TRANS/WP.29/658  
16 février 1999

PROJET DE SERIE 04 D'AMENDEMENTS AU REGLEMENT No 83  
(Emissions des véhicules des catégories M1 et N1)

Note : Le texte reproduit ci-après a été adopté par le Comité d'administration (AC.1) de l'Accord de 1958 modifié à sa dixième session, suite à la recommandation du Groupe de travail à sa cent-seizième session. Il a été établi sur la base des documents TRANS/WP.29/1998/32 et Add.1, sans modification (TRANS/WP.29/640, par. 148).

Figure 1

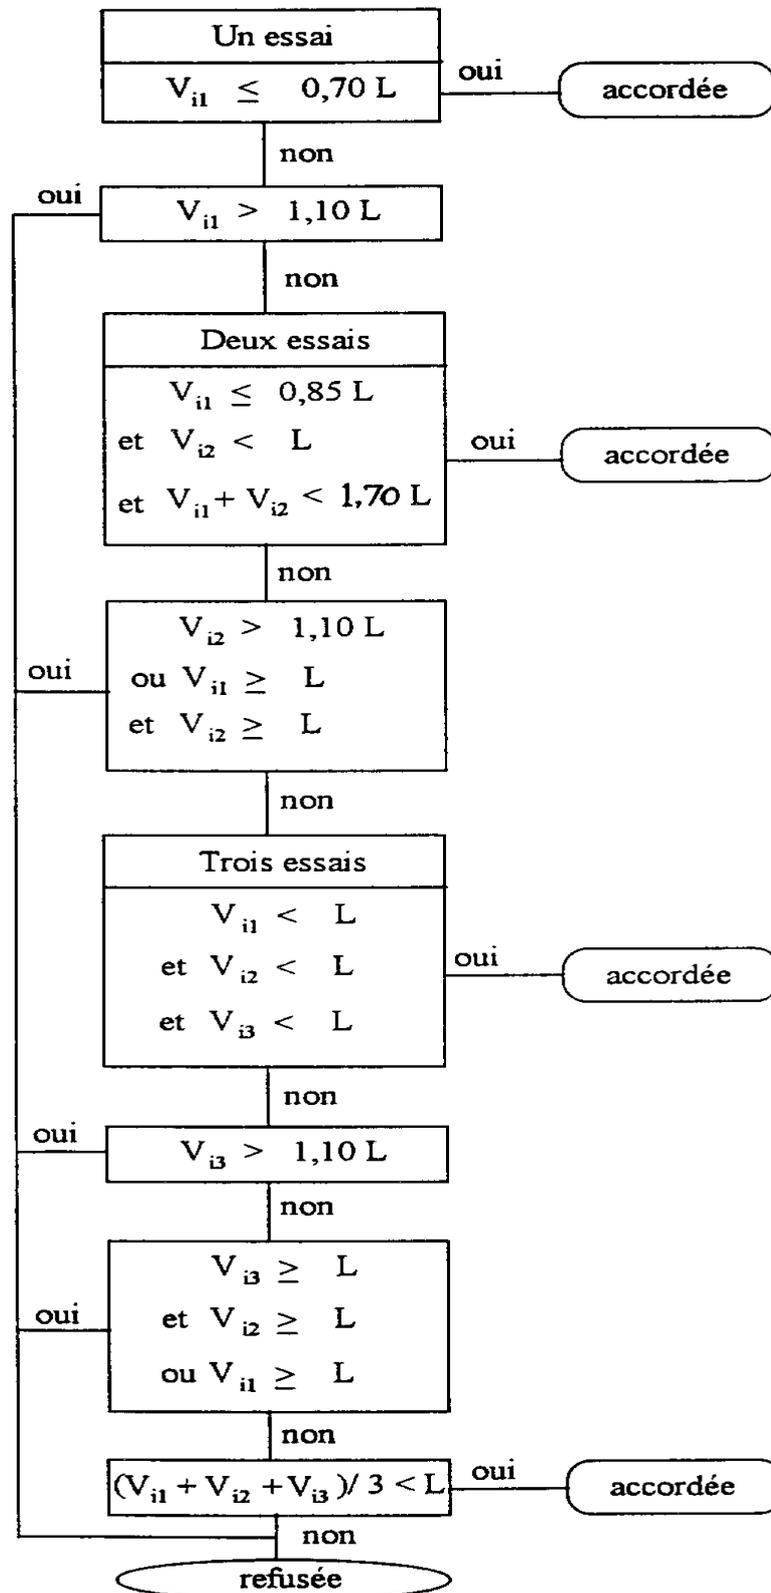
Figure 1, modifier comme suit:

Diagramme logique du système d'homologation - Essai du type I

"Figure 2/1

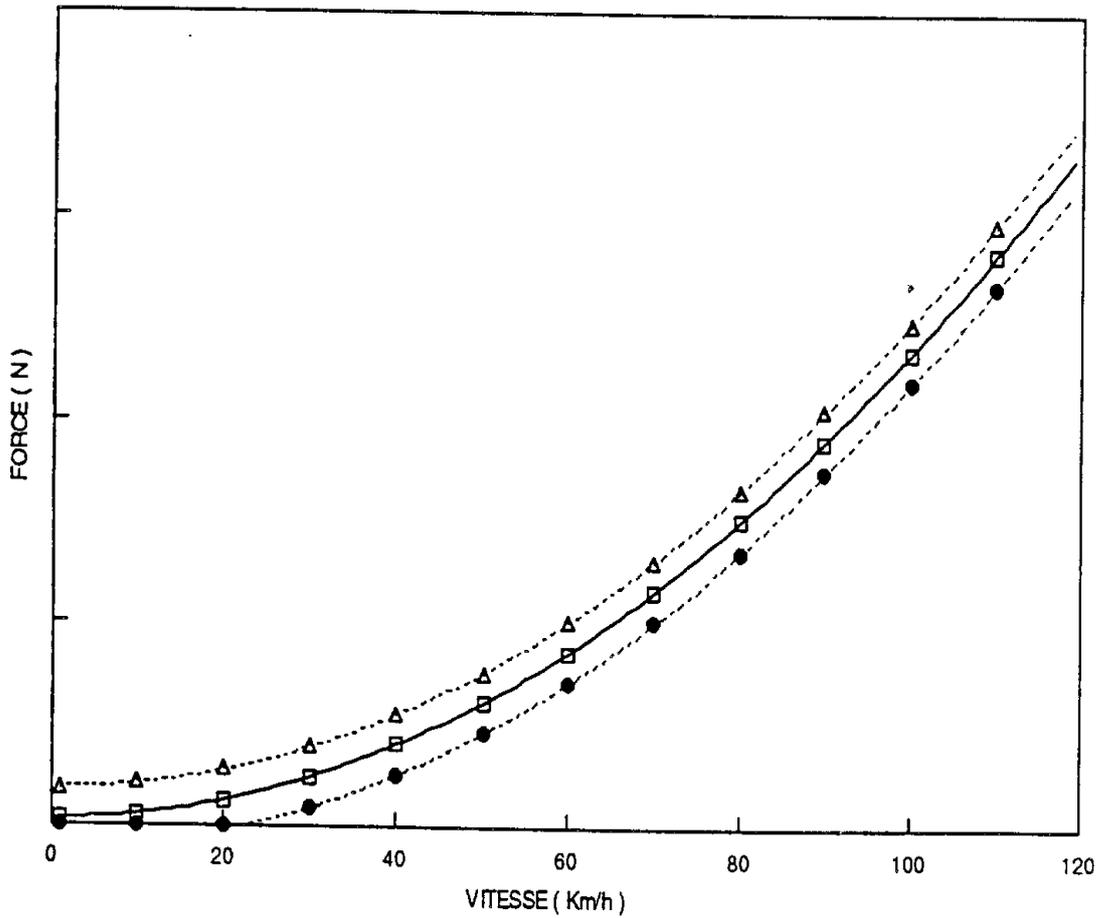
Figure 2/1, remplacer par la figure suivante :

Diagramme de la force du banc à rouleaux

$\square = F = a + b.V^2$

$\bullet = (a + b.V^2) - 0,1.F_{80}$

$\Delta = (a + b.V^2) + 0,1.F_{80}$
